Informe Consolidado de Solicitud de Aclaraciones, Rectificaciones y/o Ampliaciones Complementario al Estudio de Impacto Ambiental del Proyecto "Línea 8 Metro De Santiago"

Nombre del Titular : EMPRESA DE TRANSPORTE DE PASAJEROS METRO S.A.
Nombre del Representante Legal : Gonzalo Rodríguez Belmar
Dirección : AV. LIBERTADOR BERNARDO O HIGGINS 1414

El presente Informe Consolidado de Solicitud de Aclaraciones, Rectificaciones o Ampliaciones al Estudio de Impacto Ambiental del proyecto "Línea 8 Metro De Santiago", contiene las observaciones generadas en virtud de la revisión de la Adenda.

Imagen 2: Nueva IIFF sector Hospital Metropolitano de Santiago.

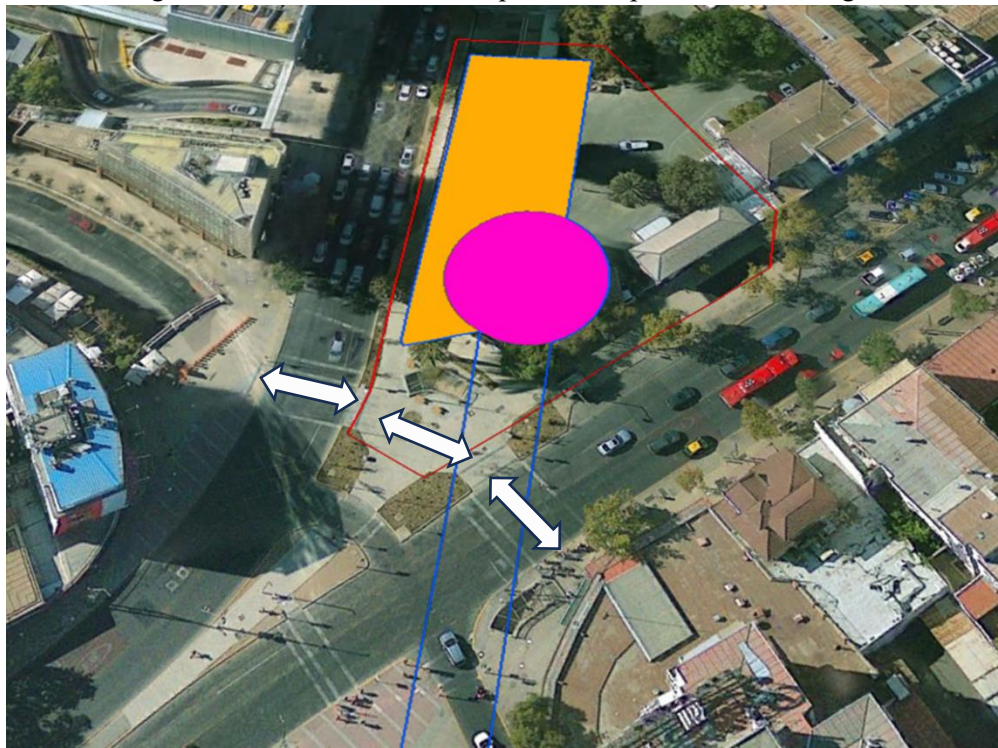
- 1.26 En la introducción de la Adenda, el Titular reconoce una nueva instalación de faenas que se emplazará en un sector del Hospital Metropolitano de Santiago, específicamente en la intersección de avenida Vitacura con avenida Providencia, que expropiará una parte del hospital y una parte de BNUP. Esta nueva obra tendrá una superficie de 0.2868 ha, según lo informado en planos adjunto en Anexo 1-3 de la Adenda, y una duración de 17 meses de acuerdo a lo señalado en la Figura 1-16 de la Adenda. Al respecto, se solicita presentar en formato KMZ todas las partes que se grafican en el plano N° L8-C07015-IB-018-2CI-PLA-0015, adjunto en Anexo 1-3 de la Adenda. A mayor abundamiento, se solicita aclarar que pasará con el cruce peatonal (flechas de color blanco) que se presenta en la siguiente imagen, durante el tiempo que dure esta obra:

Imagen 3: Nuevas obras en sector Los Leones

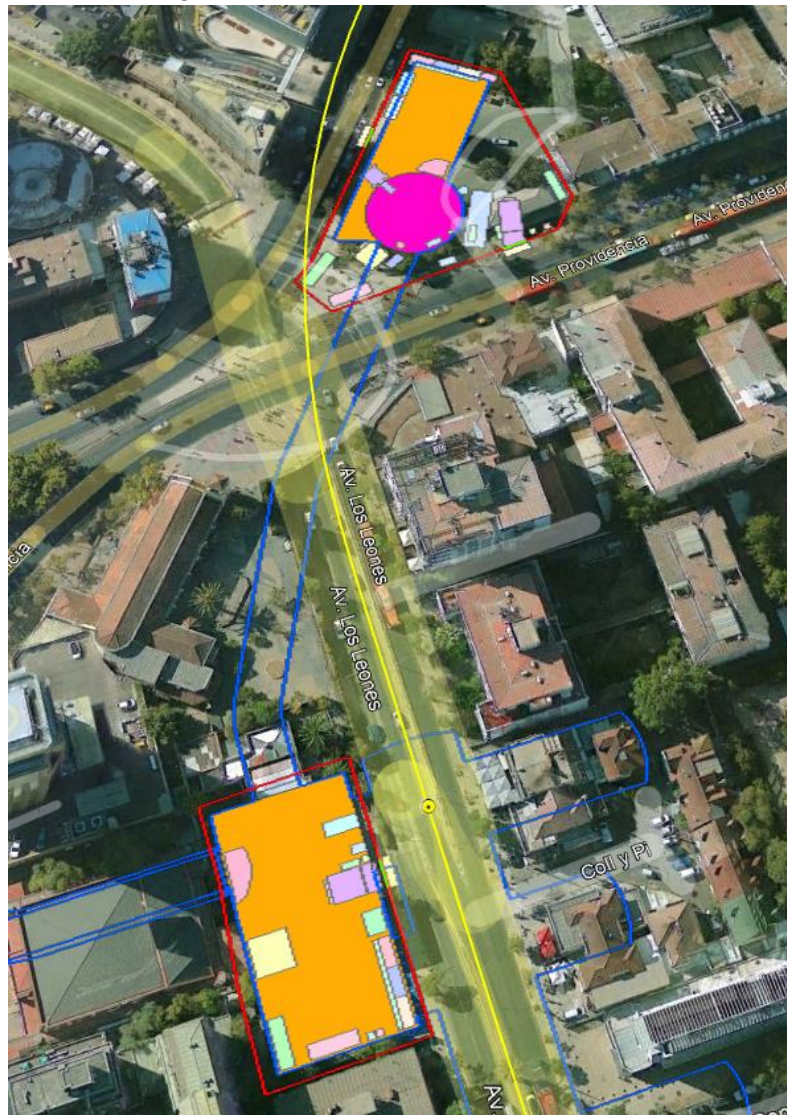
- 1.27 En relación a la futura Estación 14 de Línea 8, se presenta una modificación del acceso proyectado por avenida Los Leones, el cual es trasladado a unos 150 [m] aprox. al norte de su ubicación original, quedando su acceso ubicado en la intersección de Av. Providencia con Av. Vitacura, el que, además, abarcaría una parte del Hospital Metropolitano de Santiago y parte de un BNUP. Al respecto, se solicita describir la galería subterránea que conectará el acceso por el

hospital hasta el andén que se ubica bajo avenida Los Leones, y que se muestra en la siguiente imagen (líneas de color azul):

Imagen 4: Área de Influencia de calidad de aire

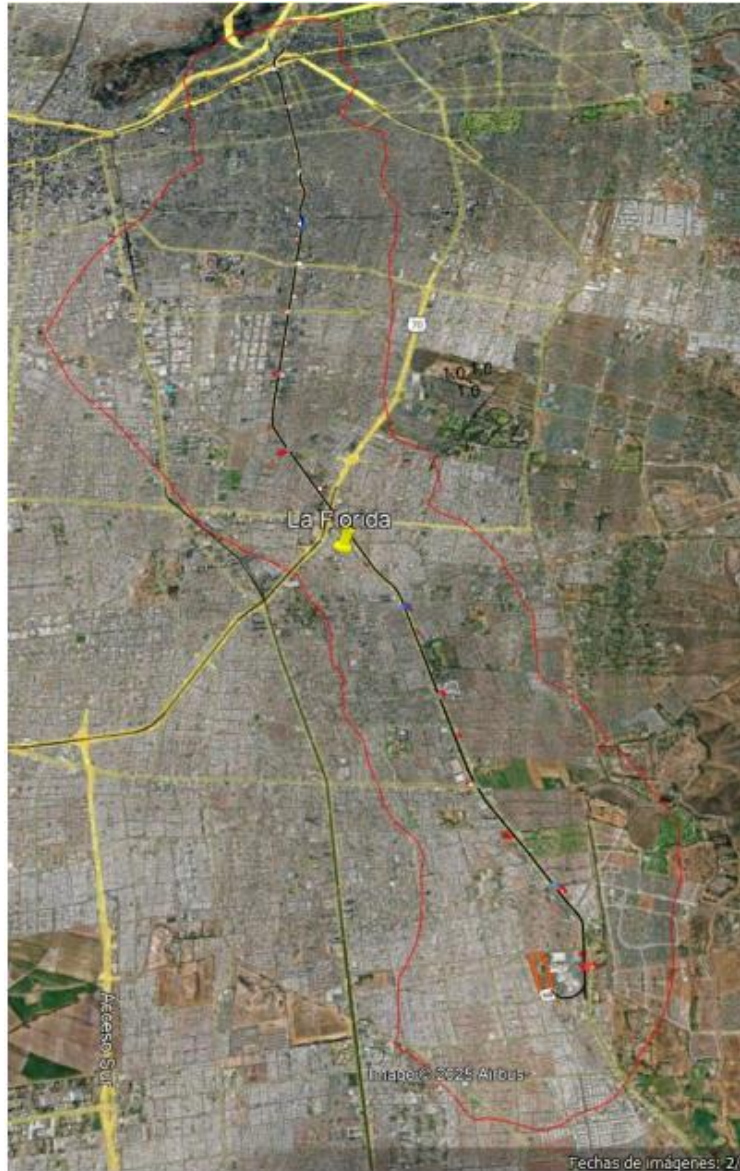
2.2 En relación con la respuesta 6.6 de la Adenda, sobre la presentación de cartografía del área de influencia por emisiones atmosféricas generadas por el proyecto en evaluación, el titular indica lo siguiente *“En relación con la solicitud de presentación de cartografía del área de influencia (AI) para los contaminantes atmosféricos generados por el proyecto, esta se encuentra detallada en el Anexo 2-1 de la Adenda. En dicho anexo, se presentan las cartografías correspondientes a cada uno de los contaminantes atmosféricos mencionados, de acuerdo con los lineamientos establecidos en la observación y en la “Guía para la descripción del Área de Influencia” (SEA, 2017). Para cada contaminante (MPS, MP10, MP2,5, SO2, NOx, CO y COVs), se ha elaborado una cartografía separada, con las líneas de isoconcentración correspondientes. Es importante señalar que las cartografías han sido elaboradas siguiendo lo indicado en las páginas 33 de la “Guía para la descripción del Área de Influencia” (SEA, 2017), donde se establece la metodología para determinar el AI con respecto a los receptores de impacto como la salud de la población, el suelo y la vegetación”*. Por su parte, en el Anexo 02-01 de la Adenda se presenta la siguiente definición de AI de calidad del aire:

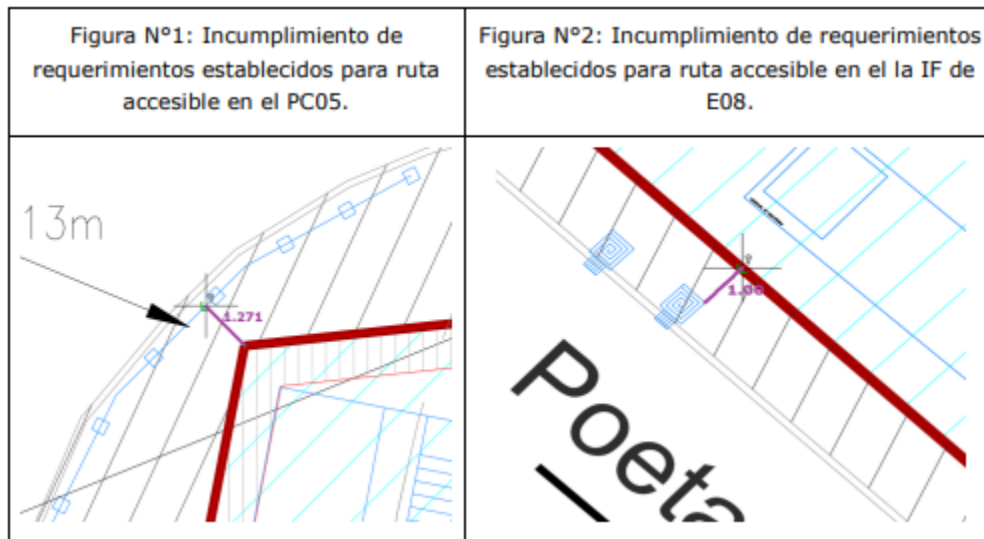
3.18 En relación con la respuesta 3.35 de la Adenda, relacionada con los alcances de las obras consideradas en la Resolución de Calificación Ambiental RCA N°603/2010 del proyecto "Sistema Américo Vespucio Sur Ruta 78 - Av. Grecia", el titular indica: "se ha revisado en conjunto con el MOP el alcance de ambos proyectos y se han identificado las interferencias. Se están realizando las comunicaciones necesarias para coordinar las mesas técnicas que permitan abordar plazos, áreas de intervención y las soluciones a las interferencias detectadas, junto con abordar las materias asociadas

a los estados de avances de las obras en el sector”. Se solicita aclarar el estado de situación de las tareas indicadas en la respuesta y complementar la información detallando las soluciones adoptadas o a adoptar.

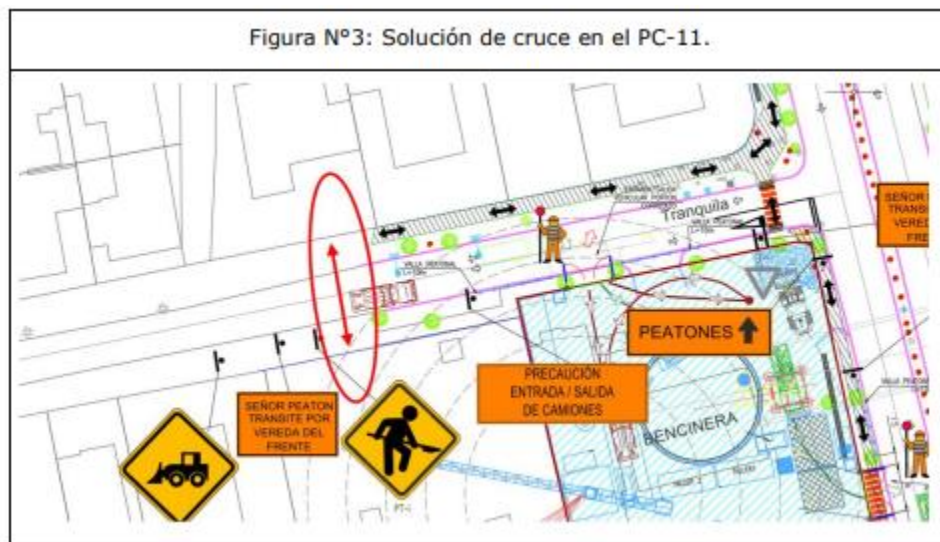
3.23 La respuesta de la respuesta 3.75 de la Adenda relacionada con el PC-09, donde se indica: “se entrega actualización del plano de desvíos conforme a la topografía vigente, trasladando la ubicación del cruce peatonal a una ubicación que no presente obstáculos en acera”, sin embargo, el plano incluido en el Apéndice 3.3.2 de la Adenda no presenta diferencias con la versión anterior (EIA). Se solicita incluir la información de planos actualizada en conformidad con la respuesta del titular.

Figura N°9: Aglomeración de peatones en Estación Grecia.

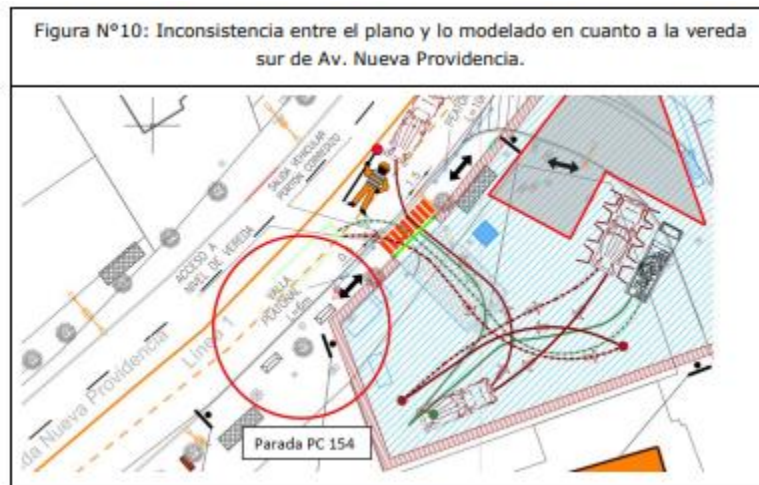
- c) Se solicita revisar que los resultados reportados en el informe sean precisamente los resultados que arrojan los modelos de microsimulación. Frente a esto, se debe mencionar que, a modo de verificar los resultados reportados en el informe, se ejecutaron las simulaciones adjuntadas en la presente adenda (las modelaciones adjuntadas no estaban ejecutadas, por lo

que se invirtió el tiempo correspondiente para verificar los resultados reportados en relación con la estación Los Leones), obteniendo resultados significativamente distintos a los reportados en el informe. Se recuerda que tanto informe como los archivos de modelación deben tener coherencia.

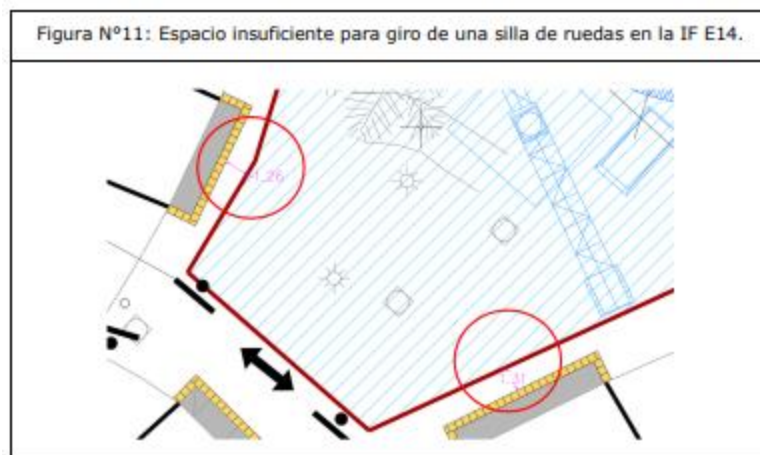
- a) La nueva versión de la Etapa 1 (Plano L8-C07015-IB-018-2CI-PLA-0010- R1.dwg), considera la ocupación de la vereda sur de Av. Nueva Providencia y se aprecia una afectación al paradero PC 154. Se solicita aclarar la eventual modificación del paradero. Adicionalmente, el modelo indica que el paradero no se vería afectado, aspecto que debería ser revisado para ser consistente con el plano de desvío presentado.

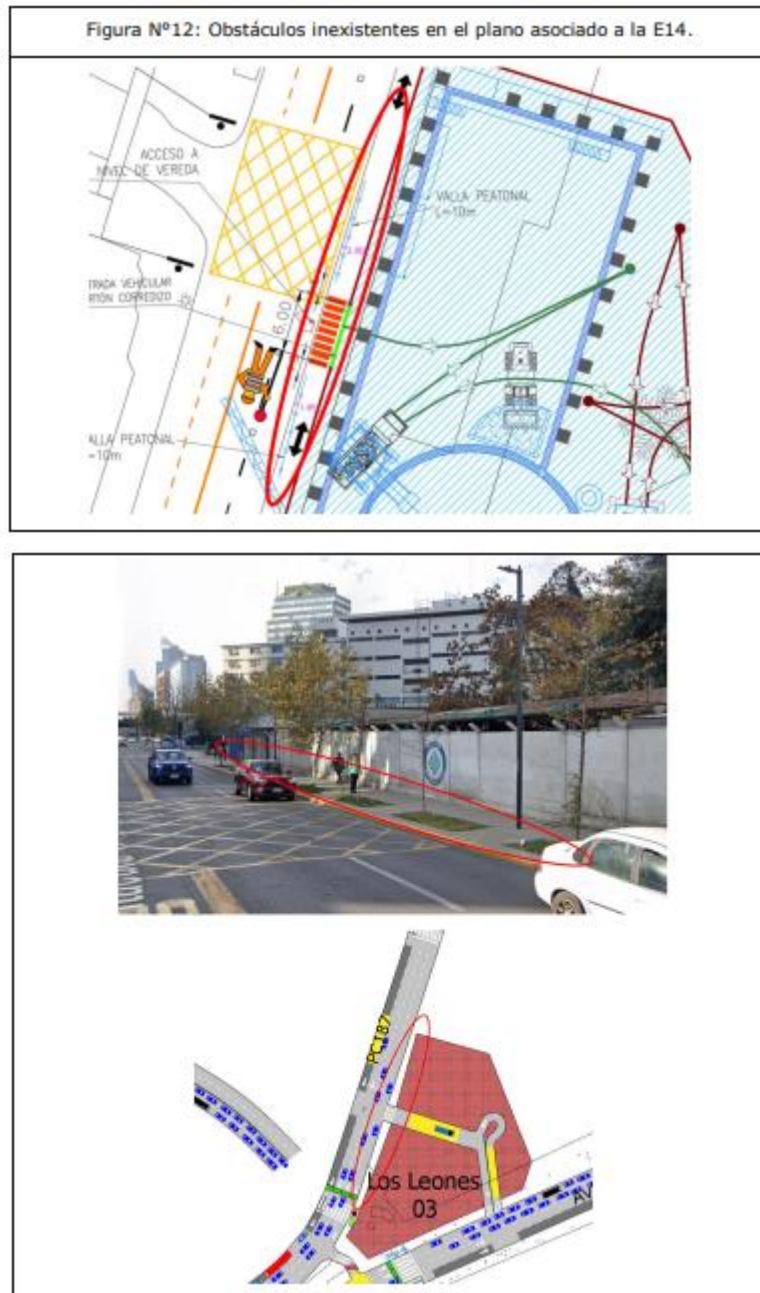
- c) En relación con la Instalación de Faenas E14 Los Leones – Acceso Hospital y de acuerdo al Plano L8-C07015-IB-018-2CI-PLA-0011-R1.dwg, se interviene la vereda oriente de Av. Vitacura. Se solicita aclarar si la franja peatonal será habilitada y despejada de obstáculos (postes, alcorques sin cubierta, árboles, entre otros). Adicionalmente, el modelo de

microsimulación no representa circulación peatonal por dicha vereda, lo que podría deberse a la localización de los centroides. Revisar y aclarar.

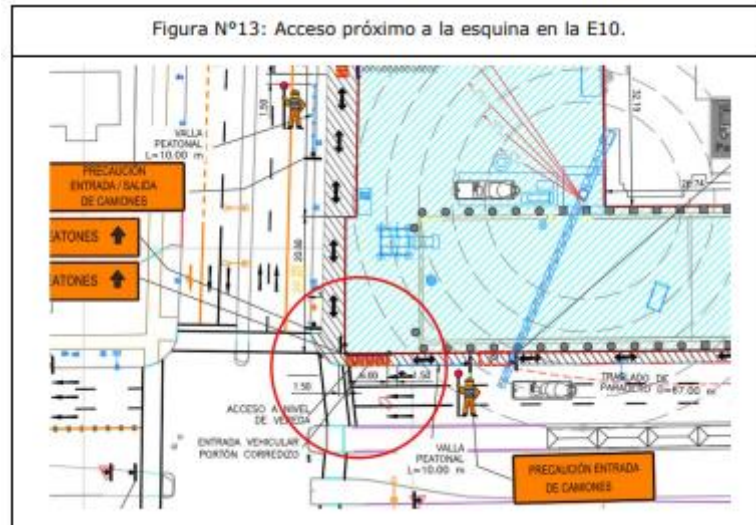
3.32 En relación con la respuesta 3.50 de la Adenda, se reitera lo señalado, ya que se observa, por ejemplo, en el diseño del ingreso a faena de construcción de la Estación Los Leones (archivos L8-C07015-IB-018-2CI-PLA-0012-R1 y L8-C07015-IB018-2CI-PLA-0013-R1), que este no permite el ingreso simultáneo de entrada y salida. Dicho movimiento se realiza además por una pista solo bus, cuyo efecto no fue adecuadamente abordado en el estudio de movilidad. Además, se solicita que en las planimetrías asociadas a los desvíos de tránsito (apéndice N° 3.3.2) todos los elementos representados, estén debidamente representados en la simbología (observación 3.38 del ICSARA).

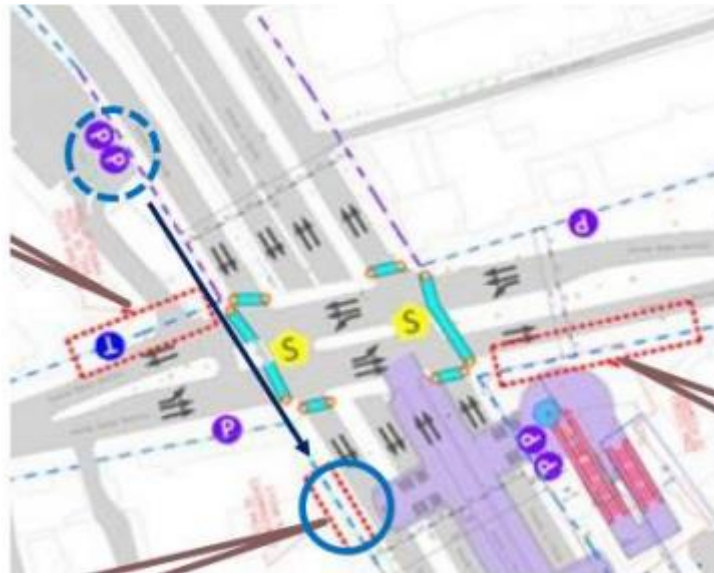
m) La nueva ubicación propuesta para la parada PF968 implica su instalación en curva, se debe mantener ubicación actual pues cuenta con mayor capacidad, ancho de acera.

Figura 4-4 Ubicación de zonas de afloramiento estimadas con el modelo numérico y área de influencia a los niveles con descensos >1 m por dentro del contorno amarillo.

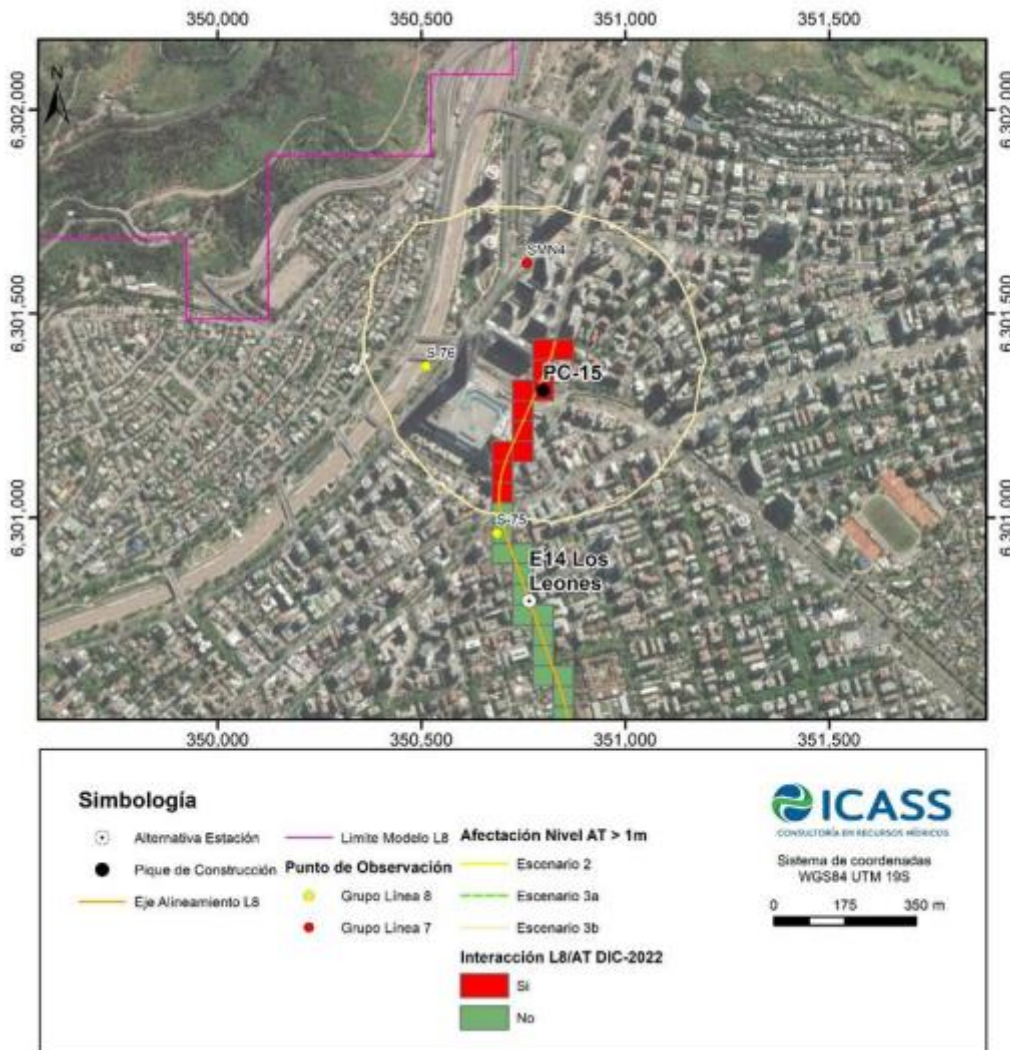
A mayor abundamiento, en el Anexo 07-01 de la Adenda, el Titular indica en pagina 160: *“Según los resultados del modelo numérico, la profundidad del nivel piezométrico en los primeros 425 metros del trazado en su extremo norte desde el inicio del túnel cerca del Pique de Construcción 15 (PC-15) y hasta 250 m antes de la Estación E14 (Los Leones) está previsto tener una interacción con aguas subterráneas con un nivel simulado por sobre la cota del riel. En cambio, la profundidad del nivel piezométrico desde la estación E14 Los Leones hasta El Terminal Sur está proyectada por debajo de la cota riel (Figura 4-4)”*.

Luego, en página 168 del Anexo 07-01 de la Adenda, el titular señala: *“Se puede apreciar que los escenarios con proyecto están estimados producir un máximo descenso, relativo al escenario sin proyecto, de aproximadamente 1 m en el caso de los derechos VPC-1306-817, VPC-1306-818 y VPC- 1306-726 y 1,5 m en el caso de los derechos VPC-1306-381 y VPC-1306-374. Los descensos estimados, relativos al escenario sin proyecto, están acotados a un periodo de tres años durante la fase de construcción del proyecto, mientras que durante la fase de operación del proyecto se prevé que los niveles ya estén recuperados a niveles consistentes con el escenario sin proyecto”* (énfasis agregado).

Adicionalmente, el titular presenta nuevas obras en el extremo norte del trazado del proyecto, nueva IFF en sector de Hospital Metropolitano, nuevo acceso a futura estación Los Leones (E-14) en sector de hospital Metropolitano y nueva galería o túnel peatonal que unirá el andén de la futura estación Los Leones con el nuevo acceso proyectado en Hospital Metropolitano, las que no han sido consideradas en el estudio hidrogeológico, por lo que no se tienen argumentos para descartar nuevas interacciones entre estas nuevas obras y la napa freática.

Imagen 9: Nueva IIFF sector Hospital Metropolitano de Santiago.

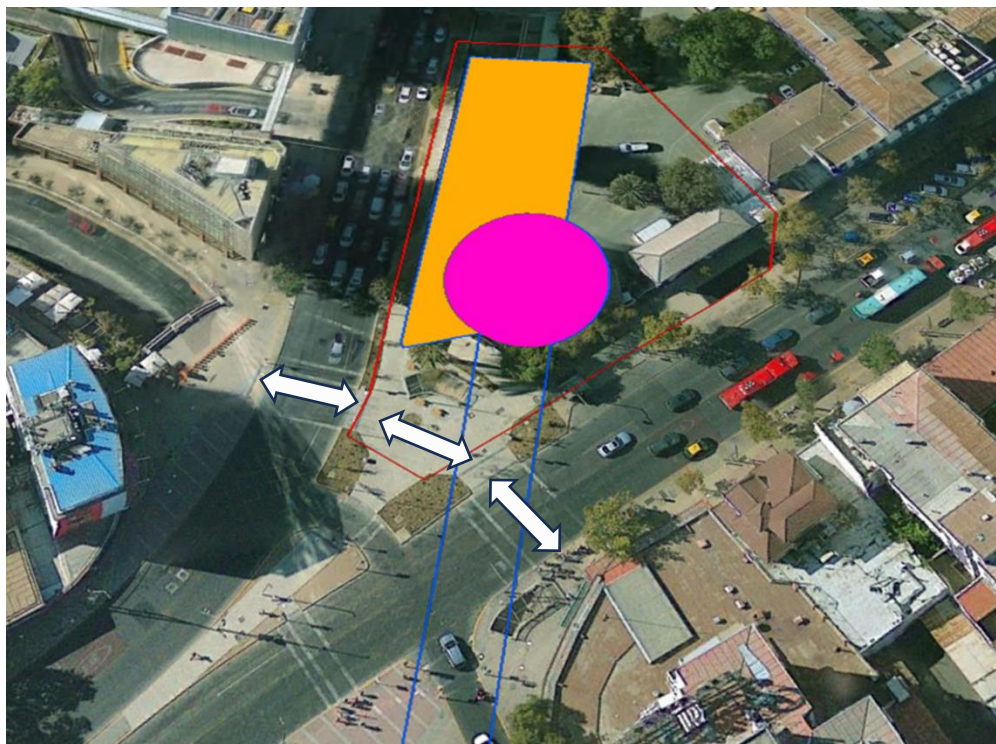
7.7 En relación a la respuesta 7.28 del Capítulo 7 – Predicción y Evaluación del Impacto Ambiental del Proyecto de la Adenda, y a los tiempos de desplazamiento peatonales evaluados en el impacto C-MH-DG-02 Alteración transitoria en los tiempos de desplazamiento por intervención de calles, aceras, o equipamiento de acceso a transporte público (punto 4.4.18.2 Identificación de los impactos ambientales del Cap. 4 del EIA), se solicita la titular ampliar la información respecto al efecto que tendría la nueva instalación de faena en estación E.14 Los Leones, ya que, según se indica, es el sector que presenta la situación de afectación más crítica, especificando como sería el cruce peatonal desde Nueva Providencia sur a la vereda norte, que actualmente se realiza por el BNUP que será intervenido (se muestra imagen referencial).
